BOLLETTINO - BULLETIN

GB **MODELS: Shaker SO 5300 Ergo**

SUBJECT: Flange assembly, oil vent valve, tank assembly

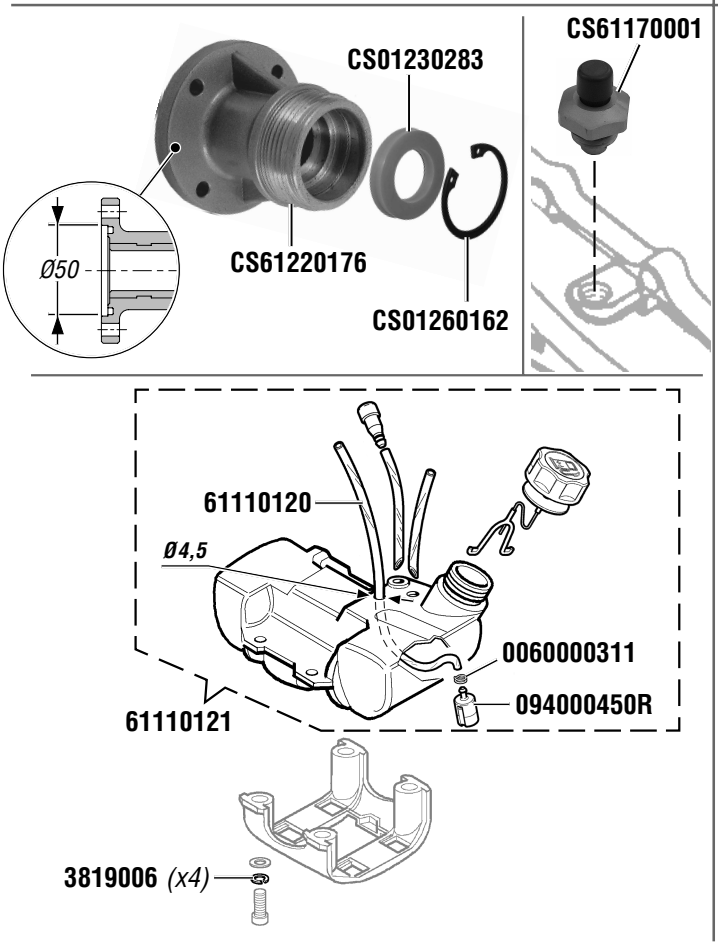
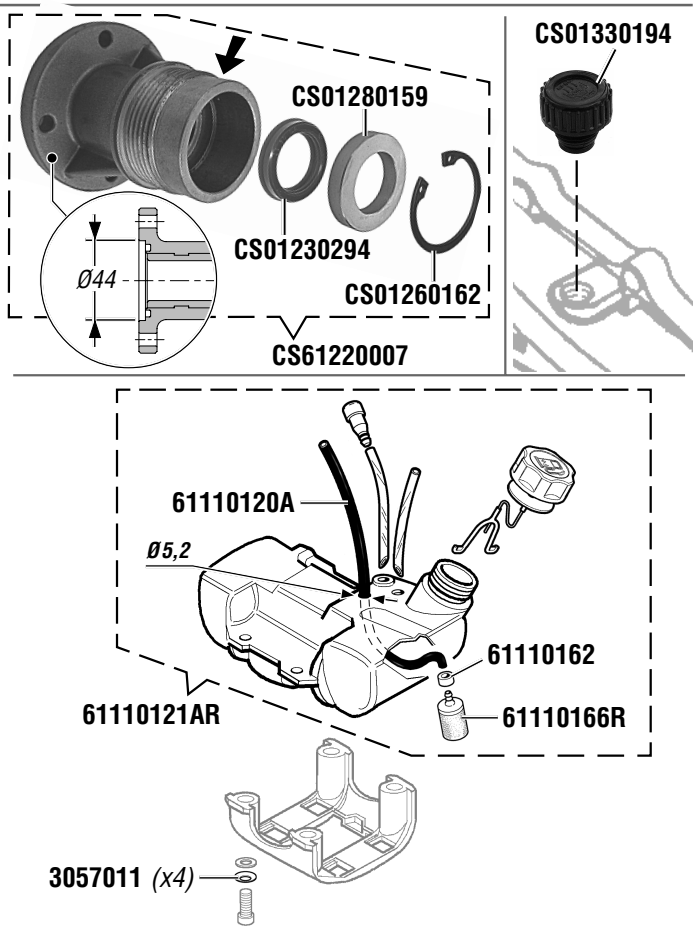
DESCRIPTIONS: Flange and grommet modified. New oil vent valve added. Tank assembly modified with new pipe (Ø5.2mm) and mix filter. Tank tightening improved with Belleville washers inserted.

NOTES: The flanges have different internal diameters and they are not interchangeable.

INTERCHANGEABILITY: Yes. The new grommet and spacer can be mounted on the pre-modification flange.

PARTS AVAILABILITY: All pre-modification part will be supplied until final depletion of stock, except for the flange (CS61220176), filter, clamp and grower washer.
